高浜3, 4号炉 高経年化技術評価に係る審査コメント反映整理表(特別点検(RV))

高浜3、4号炉－特別点検（原子炉容器）－2（R2）

＜炉心領域（燃料有効高さ）における試験範囲の算出根拠＞

図1 試験範囲の概略図（高浜3，4号炉）

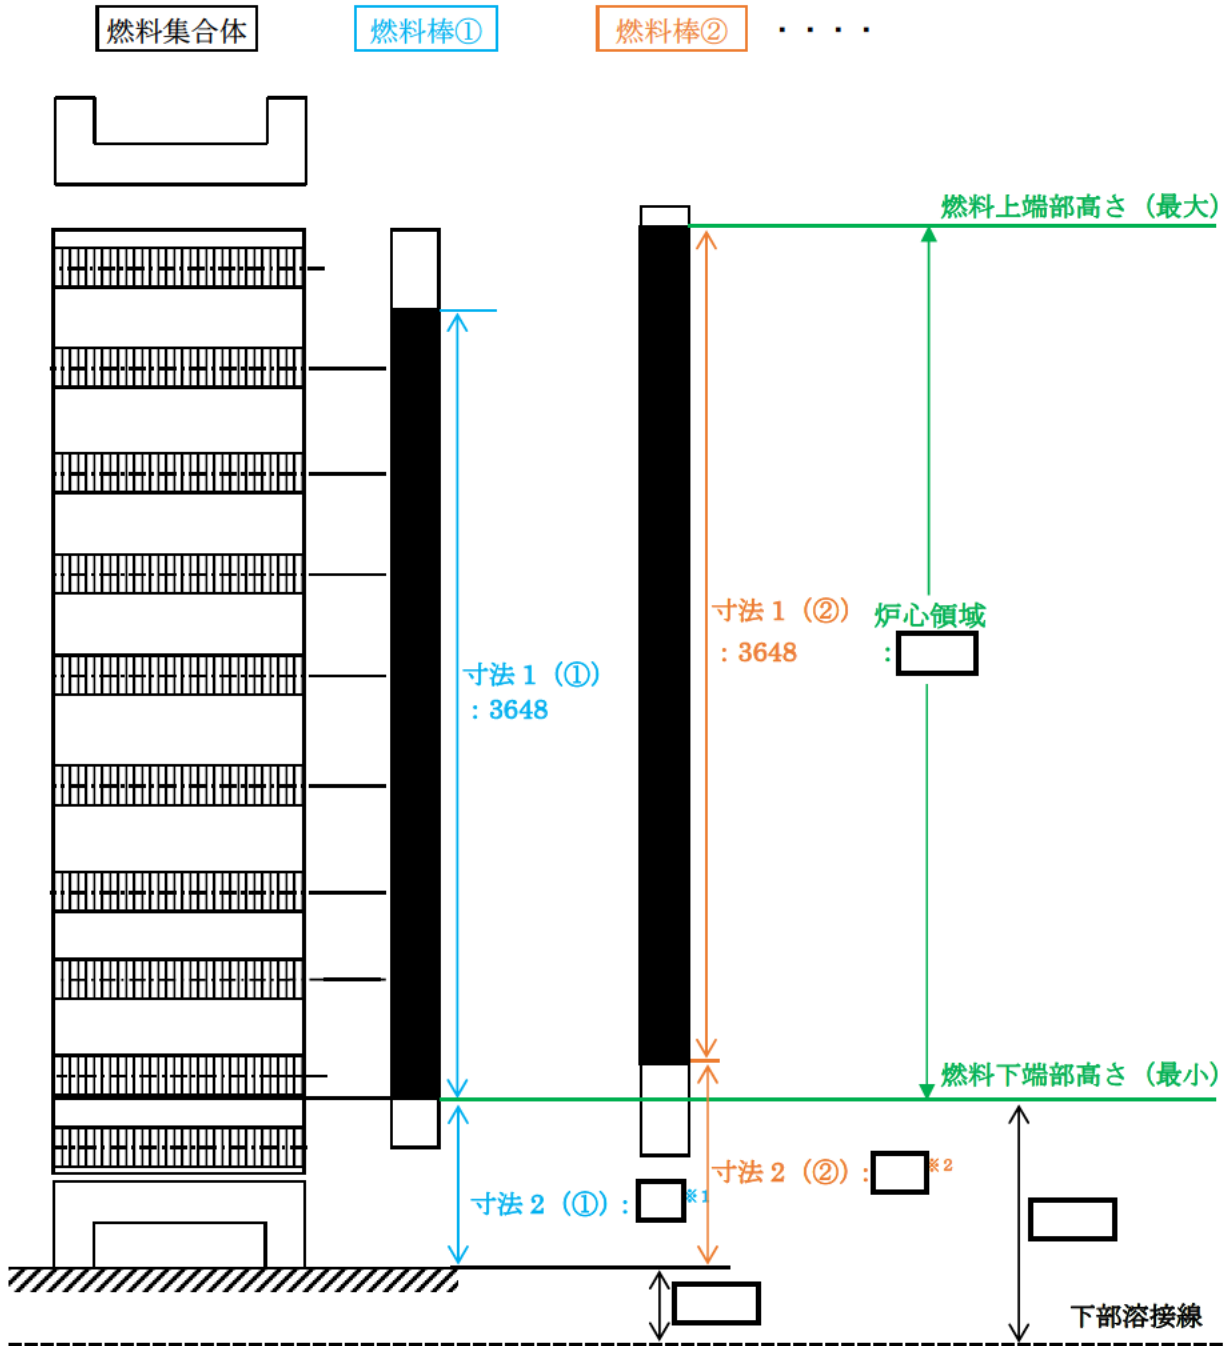
タイトル	<p>特別点検報告書において、炉心領域の寸法を設定した根拠を図示した上で説明すること。</p> <p>図1において、3号炉の EFPY の方が長いのにも関わらず、4号炉の中性子照射が $1.0 \times 10^{17} \text{n/cm}^2$ を超える範囲の方が広がっている理由について説明すること。</p> <p>図1において、どの数字を中性子照射量の算出に用いたか説明すること。</p> <p>また図2において、燃料集合体下端から燃料までの高さをどのように算出したか、具体的に説明すること。</p> <p>図2の寸法において、何が根拠なのか明確にするため工認番号がわかるように記載すること。</p>
説明	<p>炉心領域として、維持規格(JSME S NA1-2012/2013/2014)の A-5210 に記載されている「炉心の有効高さを直接囲んでいる原子炉圧力容器の領域」に基づき、炉心の高さを直接囲んでいる範囲を試験対象範囲とした。なお、燃料有効高さは、これまでに装荷された燃料集合体のうち、最上部と最下部の燃料ペレット高さから設定した。高浜3、4号炉における範囲を添付1に示す。</p> <p>図1において、3号炉の EFPY の方が長いのにも関わらず、4号炉の中性子照射が $1.0 \times 10^{17} \text{n/cm}^2$ を超える範囲の方が広がっている理由は、4号炉の中性子束の方が高いためである。</p> <p>また図2において、燃料集合体下端から燃料までの高さをどのように算出したかを図3に示す。</p> <p>添付1：炉心領域（燃料有効高さ）における試験範囲の算出根拠</p>

- ・高浜3，4号炉の燃料有効高さは、これまでに装荷された燃料集合体のうち、最上部と最下部の燃料ペレット高さから設定した。（図2参照）
- ・中性子照射量が $1.0 \times 10^{17} \text{ n/cm}^2$ [$E > 1 \text{ MeV}$] を超える範囲については、自主点検計画時に、PLM30における60年時点の原子炉容器内表面位置の中性子照射量※（3号炉： $9.55 \times 10^{19} \text{ n/cm}^2$ 、4号炉： $1.08 \times 10^{20} \text{ n/cm}^2$ ）を用いて算出した。

※PLM30における条件を使用しているため、劣化状況評価（中性子照射脆化）に記載している中性子照射量とは一致しない。
